美浜原発の増設、美浜原発の乾式貯蔵施設、 及び原子力災害対策指針の問題に関する質問・要望書

滋賀県知事 三日月大造 様

2025年8月1日 避難計画を案ずる関西連絡会

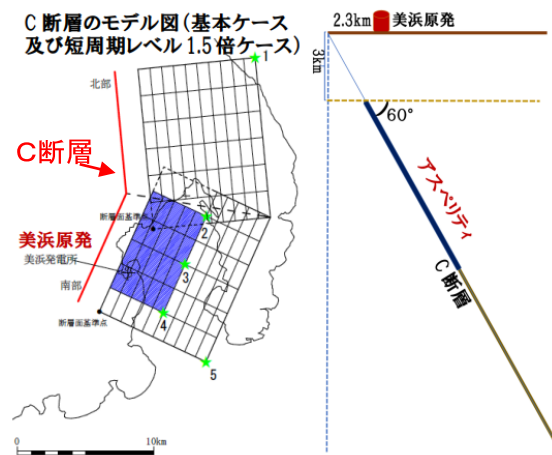
美浜原発の真下には、「C 断層」が存在します。地表面に対し 60 度東側（陸地側）に傾いている逆断層です。ところが関電も規制委も、活断層の上端を延長した先は、美浜原発の敷地の西側約 2.3km の海面になるため敷地内に変位を生じる断層として評価していません。

質問 3-1：断層の評価等について。敷地直下の断層（C断層）が動けば、敷地内に地表のずれや隆起が生じる危険性について

（1）敷地内の地表のずれを評価すべき

C断層が活動すれば、原発敷地内の地表にずれが生じる可能性があります。2016 年熊本地震では、「主断層帯から 10km の範囲まで、顕著な地表変状が広い範囲で出現した。」と指摘されています（『科学』2018 年 5 月号の島崎論文）。C断層による敷地内の地表のずれの危険性を評価すべきではないでしょうか？

（2）地盤が隆起する危険性を評価すべき

能登半島地震（逆断層）では最大約 5 m 地盤が隆起しました。C断層が動けば、その真上にある原発敷地に能登半島地震のような隆起が生じる危険性があります。地盤の隆起について評価すべきではないでしょうか？

質問 3-2：格納設備の給排気口が土砂等により閉塞する危険性について

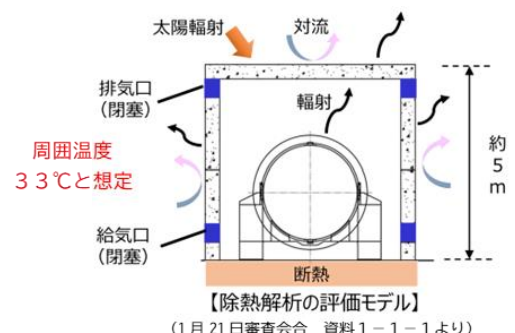
関電の計画では給気温度の想定を 33℃にしていますが、年々夏場の平均気温が高くなっている昨今の状況から考えても、除熱が計画通りにできる保証はありません。

関電は、排気口だけでも給気と排気が行えると説明していますが、実験等で確認したわけでもありません。格納設備全体が土砂に埋まって給排気口の両方が塞がれた場合の除熱性能も確認されていません。

（1）地球温暖化により、日中の気温が 40℃に迫り、夜間も 30℃近い日が今後も増えてくる可能性が考えられます。33℃の給気温度の想定は低すぎるのではないのでしょうか？

(2) 格納設備全体が土砂に埋もれ、給排気口が閉塞した場合の除熱評価が必要ではないでしょうか？
